ASUNTO: Contrato IDU-1630-2020. Actualización, Ajustes y Complementación de la Factibilidad y los Estudios y Diseños el Cable Aéreo en San Cristóbal. Radicados EAAB-E-2022-003960 y E-2022-004005. Oficios IDU-DTP-20222250107071 y IDU-DTP-20222250107061. Alcance comunicación 3050001-S-2022-047910. Concepto ubicación Pilon 16.

MEMORANDO INTERNO

25510-2022-00229

ASUNTO: Respuesta Memorando Interno 3050001-2022-0489. Concepto ubicación Pilon 16 para el contrato IDU-1630-2020 “*Actualización, Ajustes y Complementación de la Factibilidad y los Estudios y Diseños del Cable Aéreo En San Cristóbal, en Bogotá D.C.*”. Oficio IDU-DTP-20222250107071, radicado EAAB-E-2022-003960. Respuesta a Oficio IDU-DTP- 20222250107061.

Figura 1. Implantación pila 16.
Fuente: Plano *DIRHRE 02.dwg*.

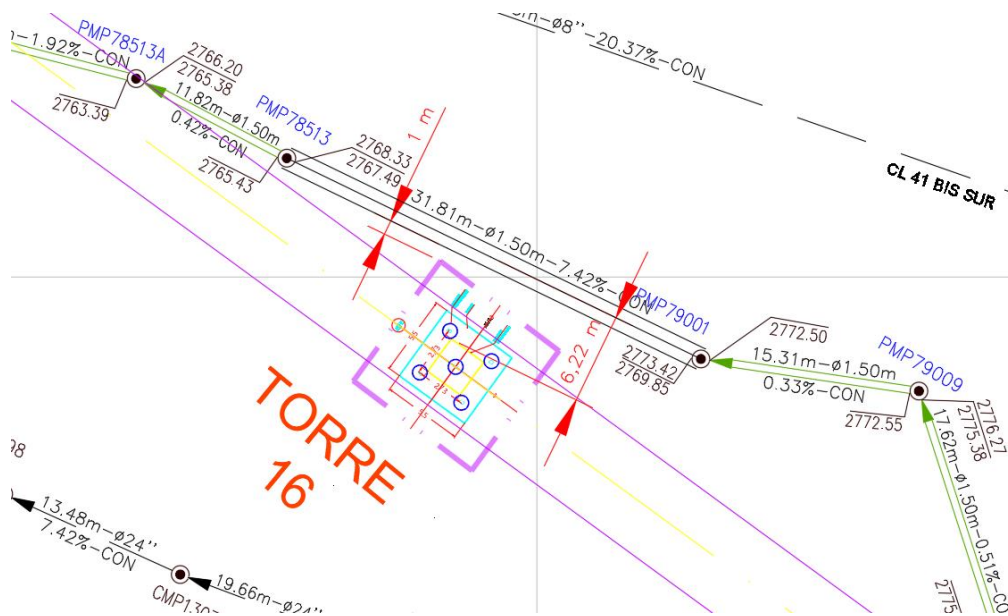
En la Figura 1 se evidencia que no existe una interferencia directa entre la cimentación de la pila 16 y la tubería de alcantarillado pluvial en concreto de 1.5 m de diámetro. De acuerdo a lo consignado en la norma técnica NS-139 “REQUISITOS PARA LA DETERMINACIÓN DEL ANCHO MÍNIMO DEL DERECHO DE VÍA EN REDES DE ACUEDUCTO Y ALCANTARILLADO”, se deben tener en cuenta las restricciones de tipo operativo y por afectación en la estabilidad de la tubería que se puedan dar por la implantación de la pila debido a su cercana localización.

De acuerdo con el catastro presentado la profundidad a nivel de cimentación de las tuberías está en el orden de los 5 metros, y como se mencionó es una tubería de 1.5 m, por lo tanto, requiere 9.5 m libres desde el eje hacia cada lado. Como se muestra en la Figura 1, se tendría una distancia de 6.2 m al borde externo de la pila, es posible manejar un ancho menor al de la norma mientras se asegure el acceso y posibilidad de realizar obras de mantenimiento o reparación a la red. Por otra parte, están las posibles afectaciones en la estabilidad por causas externas, especialmente por la implantación de estructuras próximas al eje de la tubería y su método de cimentación.

Con base en la información presentada, se concluye que es viable la propuesta de implantación de la pila 16 en el lugar indicado. No obstante, es importante que en los estudios y diseños detallados se propongan alternativas que mitiguen o subsanen las observaciones realizadas en el presente comunicado, para mitigar cualquier tipo de daño en la tubería, o que se limite el acceso para actividades de mantenimiento y reparación.

Adicionalmente, presentar en los estudios de geotecnia un análisis de bulbos de presiones y posibles obras complementarias que protejan de daños y garanticen la estabilidad de la tubería,

así como, su seguimiento con la instrumentación necesaria de acuerdo con la normatividad vigente de la EAAB-ESP.
